En el pliego de condiciones técnicas referente al expediente 88/2017 publicado inicialmente, el punto 2.10.1 sobre la Acometida principal se sustituye por el siguiente:

2.10.1. ACOMETIDA PRINCIPAL

Subcuadro General de Protecciones Invernadero

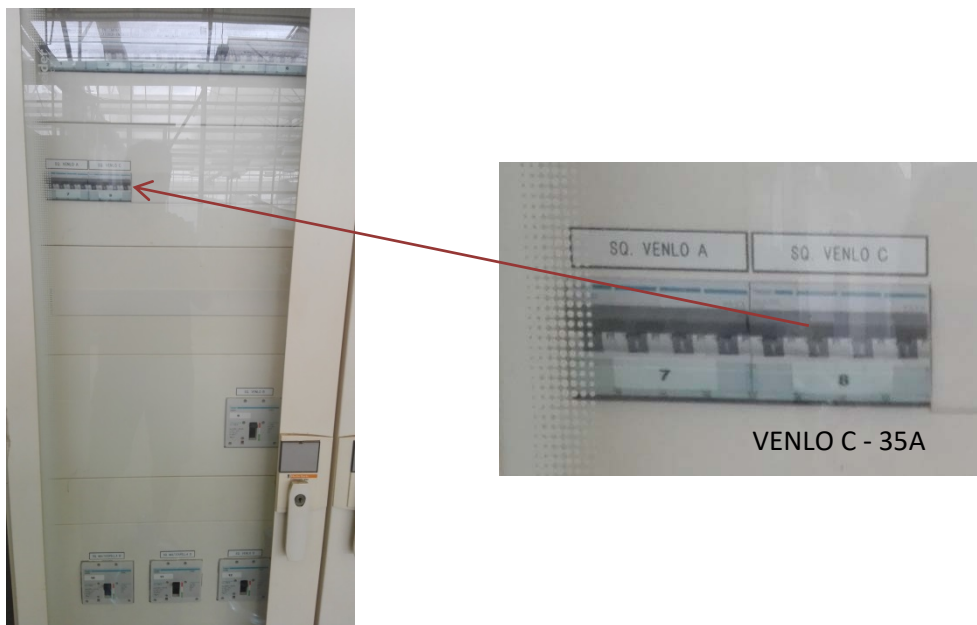
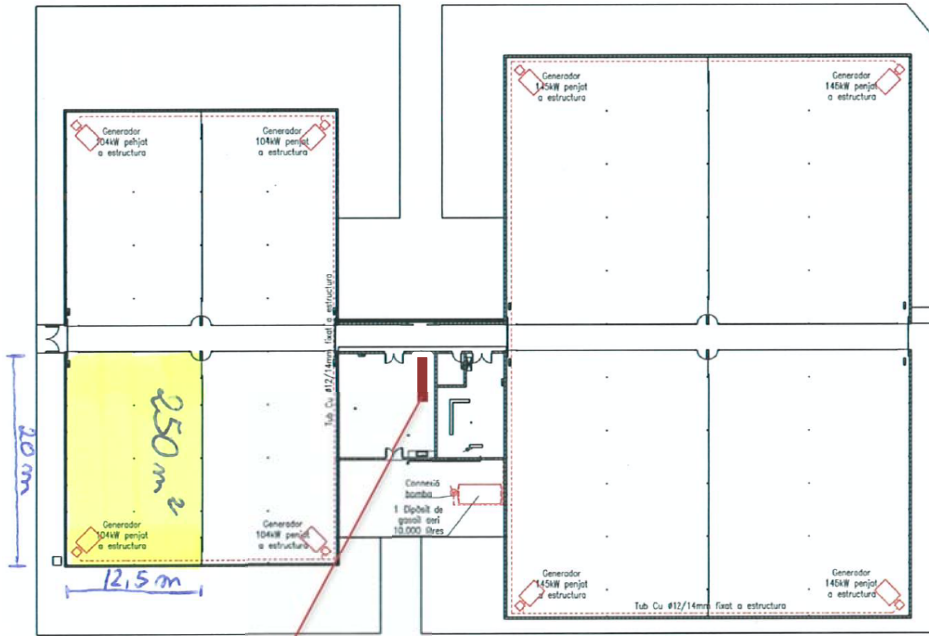
La alimentación eléctrica para alimentar el nuevo subcuadro eléctrico a realizar en este pliego, se deberá realizar desde el subcuadro general de protecciones disponible en el invernadero (ver imagenes). Se deberá contemplar la ampliación de la línea eléctrica y protección magnetotérmica de cabecera para adecuarla a los nuevos requerimientos de potencia en el sector C del invernadero VENLO. En caso de que el seccionador general del subcuadro quedase pequeño, estas actuaciones quedarían fuera de este suministro.
